**EMERGENZA GAS – INCREMENTO DELLA CAPACITA' DI  
RIGASSIFICAZIONE: PROGETTO “FSRU RAVENNA E COLLEGAMENTO  
ALLA RETE NAZIONALE GASDOTTI” – OTTIMIZZAZIONI DI PROGETTO**

**Procedimento di Variante all'Autorizzazione Unica - Decreto n. 3 del 7  
novembre 2022 del Commissario straordinario di Governo della Regione  
Emilia-Romagna**

**RICHIESTA DI INTEGRAZIONI**

**Rif. Prot. CG.16112023.0000117.E del 16 novembre 2023**

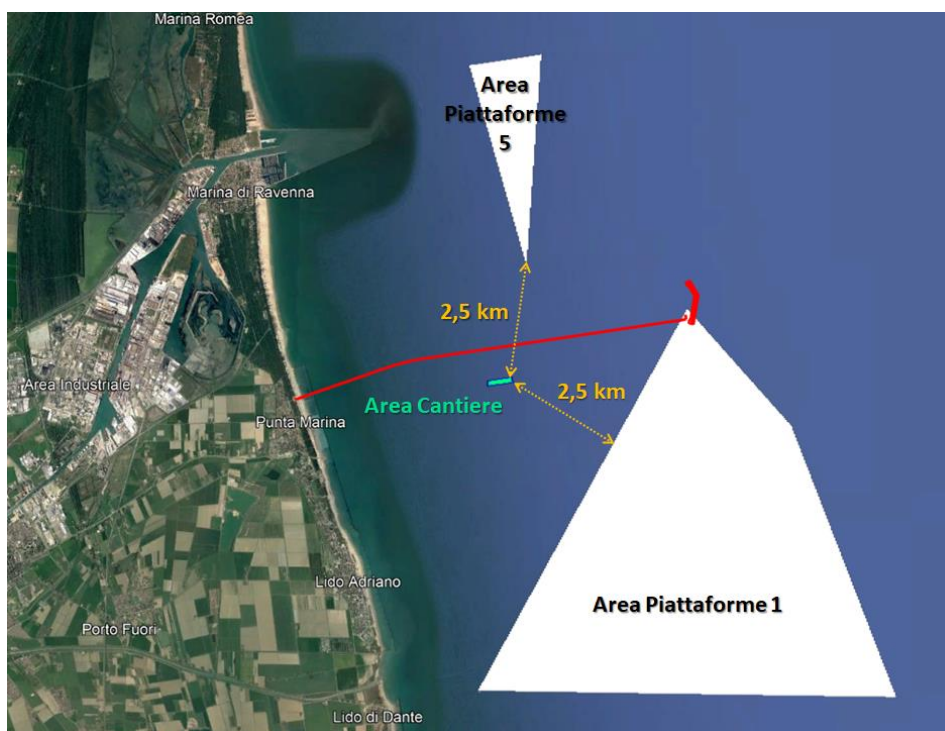
2.3 **Richiesta 3. Comparto pesca:** si chiede di indicare quanto possa influire sulla disposizione delle stazioni di pesca a strascico con “rapido” la nuova localizzazione delle aree di sversamento dei sedimenti dragati, in considerazione delle perplessità avanzate dal progettista già durante la prima fase autorizzativa, circa la difficoltà di prevedere campagne di pesca con tale modalità nelle zone intorno alla FSRU a causa della presenza di ostacoli che ne avrebbero reso difficile l'esecuzione.

Si ritiene, ad ogni modo, che il sito di immersione RA\_3, proposto nell'ambito delle ottimizzazioni progettuali, ubicato a oltre 10 km dalla FSRU, non costituisca ulteriore limitazione al monitoraggio dei popolamenti ittici.

Anche i due siti di controllo, previsti a maggiore distanza, saranno ubicati in posizione idonea, tale per cui la nuova area RA\_3 non costituisca criticità ai fini del monitoraggio dei popolamenti ittici in tutte le fasi di progetto considerate.

**Figura 3.4.F1 – Distanze tra l'area di cantiere in mare e le aree di crescita in banchi naturali di molluschi bivalvi**

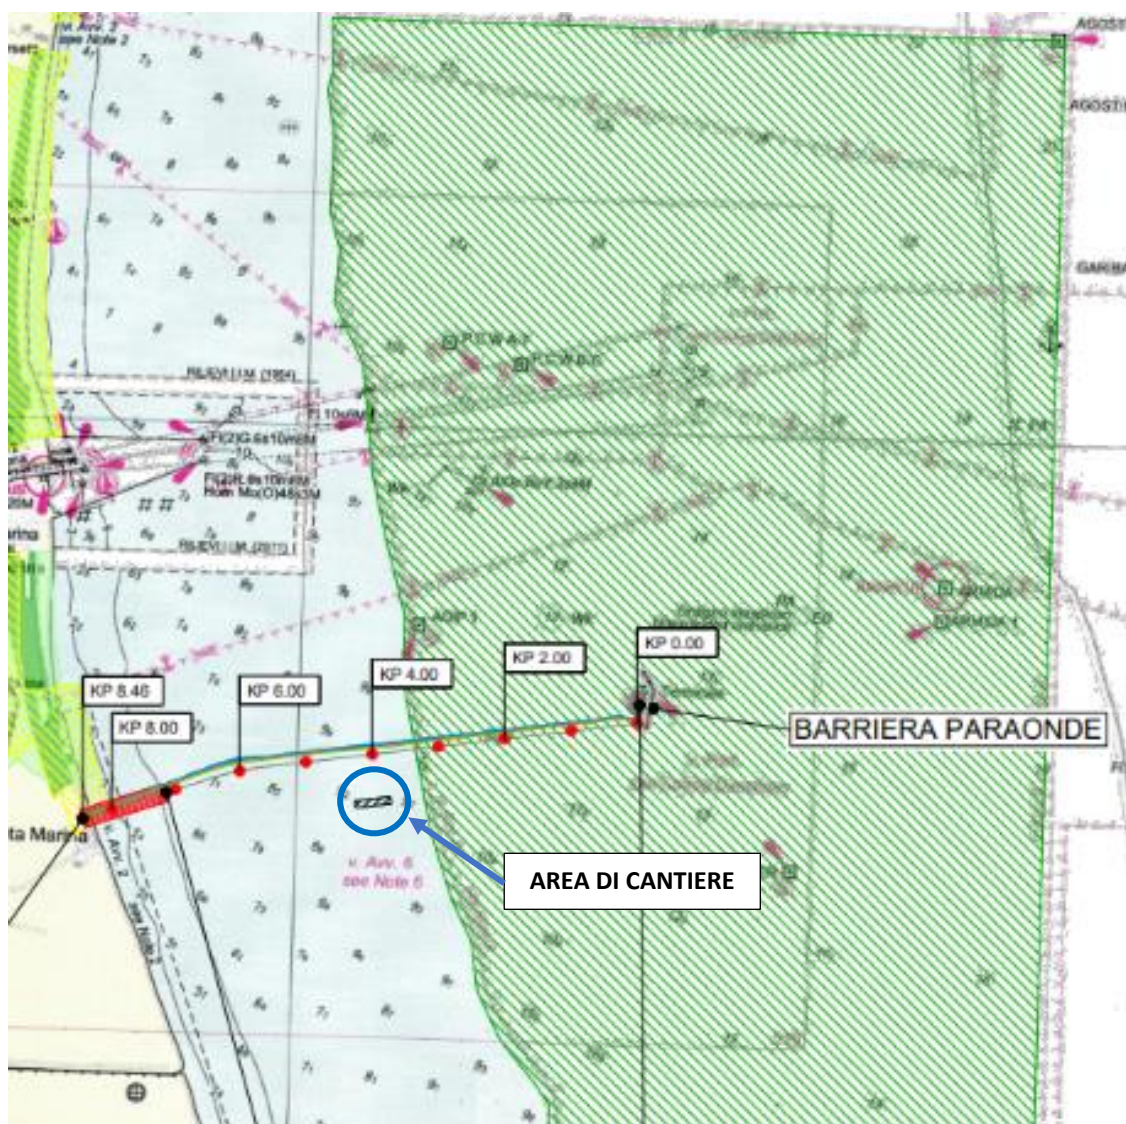
2.4 **Richiesta 4. Componente acquacoltura:** in relazione alle aree di deposito temporaneo dei sedimenti derivanti dall'escavo del microtunnel, sebbene il progettista reputi “bassi” i potenziali impatti sulla componente in oggetto (pag. 87 doc. REL-AMB-E-09086. Rev. 0\_F (sett. 2023)), si rileva che tale area dista circa 1,3 km da aree classificate per la raccolta di molluschi bivalvi da banchi naturali (D.Lgs. 152/2006; Reg EU 625/2017) e, pertanto, si ritiene necessaria una stima dei potenziali impatti delle attività di deposito e l'implementazione del Piano di Monitoraggio Ambientale in relazione alla torbidità sito specifica.

Riguardo i potenziali impatti delle aree di deposito temporaneo, il Proponente rappresenta che in seguito alle osservazioni ricevute dalla stessa ARPAE, **ha eliminato** l'area di deponia temporanea. È stata invece individuata un'area di dimensioni notevolmente più contenute, circa 5,5 ettari contro i 16,5 ettari di quella proposta, che sarà utilizzata esclusivamente come area funzionale alle attività di posa della condotta sottomarina e alla movimentazione dei sedimenti e non più come deposito. La nuova area di cantiere è posizionata in corrispondenza della progressiva chilometrica PK 4+100 del tracciato della condotta sottomarina ed a circa 650 m dall'asse della stessa. L'area è mostrata nell'**Allegato 2** (Rif. doc.DIS-AMB-B-35500 in Sezione 4) e si trova ad una distanza sensibilmente maggiore rispetto all'area di deponia temporanea precedentemente selezionata ed ora eliminata. In particolare, la distanza della nuova area di cantiere rispetto alle aree classificate per la raccolta di molluschi bivalvi da banchi naturali<sup>1</sup> risulta pari a circa 2,5 km (la precedente area di deponia distava circa 1,3 km) dalla Area Piattaforma 1 e dalla Area Piattaforma 5 ("Aree marine di crescita in banchi naturali di molluschi bivalvi") destinate alla produzione in allevamento e di crescita naturale di molluschi bivalvi in cui è consentita la raccolta e l'immissione sul mercato per il consumo umano diretto.

Riguardo i potenziali impatti rispetto all'Area Piattaforma 1 e all'Area Piattaforma 5 potenzialmente generati dalle attività di lavoro a mare legate alla posa della condotta, inclusa la movimentazione dei sedimenti presso la nuova area di cantiere, i consulenti dell'Università di Genova, che hanno elaborato i modelli numerici di dispersione, ritengono che il plume di torbidità sia circoscrivibile in un intorno non maggiore di 1 km<sup>2</sup> dal punto di origine sulla base dei risultati modellistici relativi alle aree di deponia permanente RA\_02 e RA\_03 (Rif. REL-AMB-E-09096 in ANNESSO 6 delle ottimizzazioni progettuali presentate dal Proponente in data 25.09.2023 con prot. 656) in quanto rappresentativi dell'intera area di Progetto (Rif. paragrafo 3.5.3).

Pertanto, considerando che la distanza più prossima alle Aree Piattaforma 1 e 5 è quella della nuova area di cantiere che dista circa 2,5 km si ritengono molto limitati i potenziali effetti dovuti alla possibile risospensione dei sedimenti durante le attività lavorative a mare.

**Figura 3.5.F1 - Schema di rilascio del materiale dragato. Le croci indicano rilasci distinti all'interno di un'area di superficie pari a 1 km².**

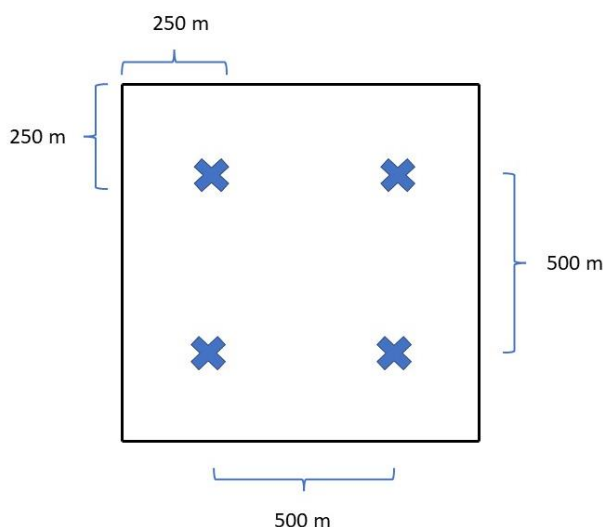
2.5.1. Studio del distanziamento tra rilasci successivi dei sedimenti dragati nelle aree di immersione a mare RA\_2 e RA\_3 (rif. REL-AMB-E-09096-relazione\_morfo\_RA.pdf): si segnala che nella fig. 16 dello studio, se il grafico è rappresentato in scala, il picco del rilascio n. 1 (in blu) dovrebbe essere a 500 m. Questo implicherebbe che il picco del rilascio n. 2 dovrebbe essere distanziato di 500 m (anziché 250 m). Per avere 4 rilasci per kmq sembrerebbe più opportuno distanziare i rilasci successivi di 500 m per ogni strato. Si chiede di fornire informazioni supplementari sulla gestione tecnica dei rilasci per tutti gli strati successivi al fine di garantire quanto teoricamente previsto nello studio modellistico.

Si conviene con l'osservazione ARPAE relativa alle modalità di rilascio dei sedimenti dragati nelle aree di immersione a mare RA\_2 e RA\_3. La condizione necessaria per minimizzare lo spessore cumulato è relativa al numero di rilasci, in numero di 4 per kilometro quadrato, ed i calcoli sviluppati hanno poggato per l'appunto su tale ipotesi. Pertanto, si conviene che distanziare i rilasci di 500 m permetterebbe di garantire il rispetto della condizione di cui copra massimizzando al contempo la distanza tra i "picchi" di sedimento depositato, così come sinteticamente mostrato nello schema sottostante.

**Figura 3.5.F3– Ubicazione dell'area RA\_03 e della ZSC IT4070026 “Relitto Piattaforma Paguro” (distanza minima circa 1,8 km).**

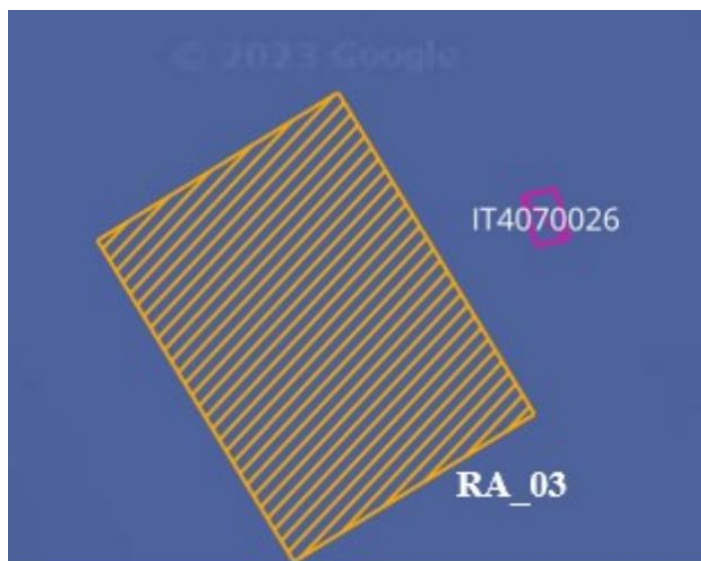
- occorre approfondire le valutazioni circa le potenziali incidenze che potrebbero generarsi sulla ZSC IT4070026 e sull'habitat 1170 e che ciò sia verificato e verificabile, evidenziando nella documentazione, che le condizioni al contorno prese in considerazione nell'ambito dello studio modellistico riferito al sito RA\_2, siano effettivamente analoghe a quelle presenti nel sito RA\_03. In caso contrario sarà necessario redigere uno specifico studio modellistico relativo alla dispersione e deposizione del sedimento nel sito RA\_3.

La ZSC IT4070026 "Relitto Piattaforma Paguro" è ubicata ad una distanza minima di circa 1,8 km dal sito di immersione sedimenti RA\_03 (distanza in corrispondenza dei punti più vicini tra la perimetrazione della ZSC e quella del sito di immersione RA\_03).

Il sito RA\_03 è caratterizzato da una superficie di oltre 41 km<sup>2</sup>, che si estende su un'area di circa 5,5 x 7,5 km, con il vertice più lontano ubicato a quasi 9 km dal Sito Rete Natura 2000 sopra citato.

**Figura 3.5.F5 – Esempio di benna chiusa (BHD, sinistra) e FallPipe Vessel (FPV, destra).**

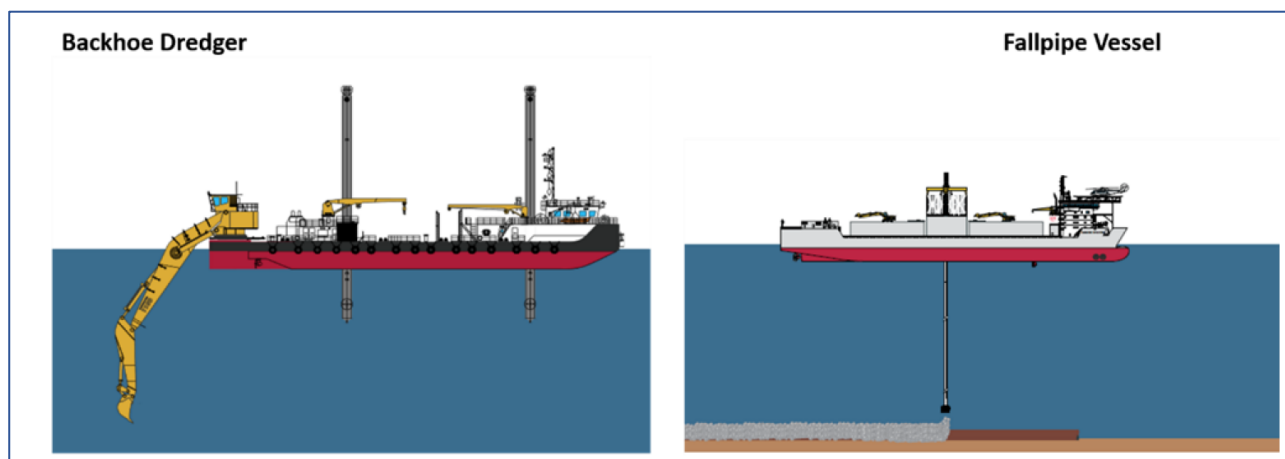
- al fine di valutare gli impatti derivanti dalle attività, di esplicitare il percorso motivazionale, inclusivo delle alternative progettuali considerate, che hanno portato alla definizione dell'attuale localizzazione dell'area;
- di indicare se e quali sistemi di contenimento del materiale depositato e successivamente ripreso saranno messi in atto per minimizzare la dispersione dei sedimenti accumulati temporaneamente in attesa del riporto nella zona di uscita del microtunnel;
- di descrivere le modalità tecniche ed operative che si intende adottare per il refluento dei sedimenti ed il successivo recupero, esplicitando anche gli accorgimenti atti a minimizzare gli impatti potenziali sull'ecosistema marino;
- di specificare se siano state previste stazioni di campionamento per le comunità macrozoobentoniche anche all'interno dell'area e non solo al di fuori della stessa.

Le lavorazioni previste a mare tra il punto di uscita del microtunnel e la piattaforma di ormeggio non consentono l'installazione di dispositivi di sistemi da porre in essere per il contenimento del materiale movimentato. Infatti, eventuali strutture di contenimento potrebbero non solo costituire un ostacolo per le operazioni di cantiere ma anche necessitare ulteriori operazioni per la loro posa.

Per la movimentazione dei sedimenti si prevede l'utilizzo di un escavatore con benna chiusa e di un Fall Pipe Vessel.

La benna penetrerà nel sottosuolo attraverso un movimento all'indietro del braccio e un movimento verso l'alto della benna. Una volta riempita, un ulteriore movimento verso l'alto del braccio la solleverà a un'altezza sufficiente per consentirgli di oscillare. Il materiale verrà poi accantonato e ri-utilizzato per le operazioni di riempimento dopo la posa della condotta.

**Figura 3.6.F1 – Layout generale: diga e piattaforma.**

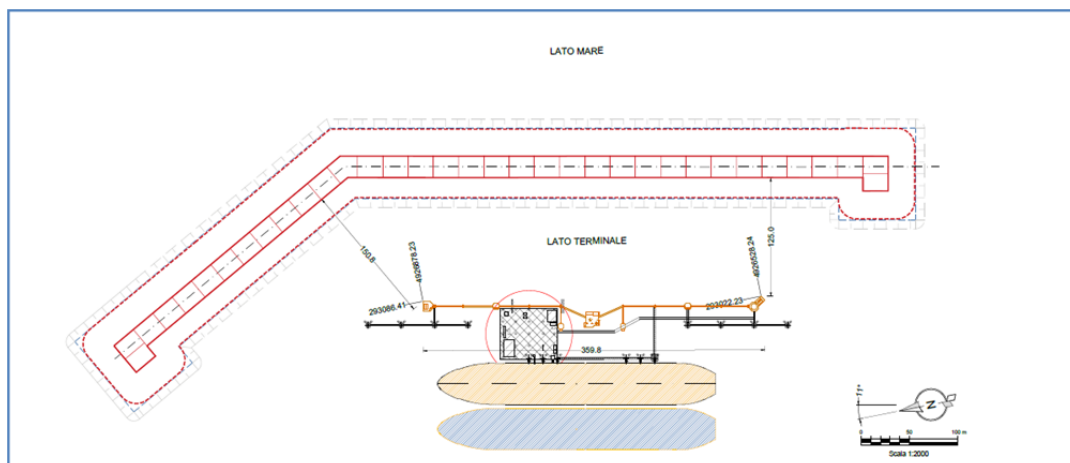
- 2.6.1. *Dal progetto si evince che l'FSRU entrerà in esercizio a gennaio 2025, circa 20 mesi prima rispetto la conclusione dei lavori per la costruzione della diga frangiflutti, che avverrà ad agosto 2026. Pertanto, si richiede di specificare come si intenda conciliare le attività di cantiere con quelle di esercizio del rigassificatore. In particolare, si chiede se il cronoprogramma delle attività di cantiere per la realizzazione della diga abbia tenuto conto anche di eventuali sospensioni dovute a possibili situazioni meteomarine avverse o in relazione alle operazioni di allibo delle metaniere, compreso lo scarico del GNL;*

L'aver distanziato la diga dal terminale offre inoltre un ulteriore vantaggio, ovvero consentirà di ormeggiare i rimorchiatori e le imbarcazioni a supporto del terminale lungo il paramento interno della diga dove, come detto, tra la diga e il terminale sarà disponibile un canale di navigazione largo più di 100 m e quindi più che sufficiente per il transito e la sosta di questi mezzi.
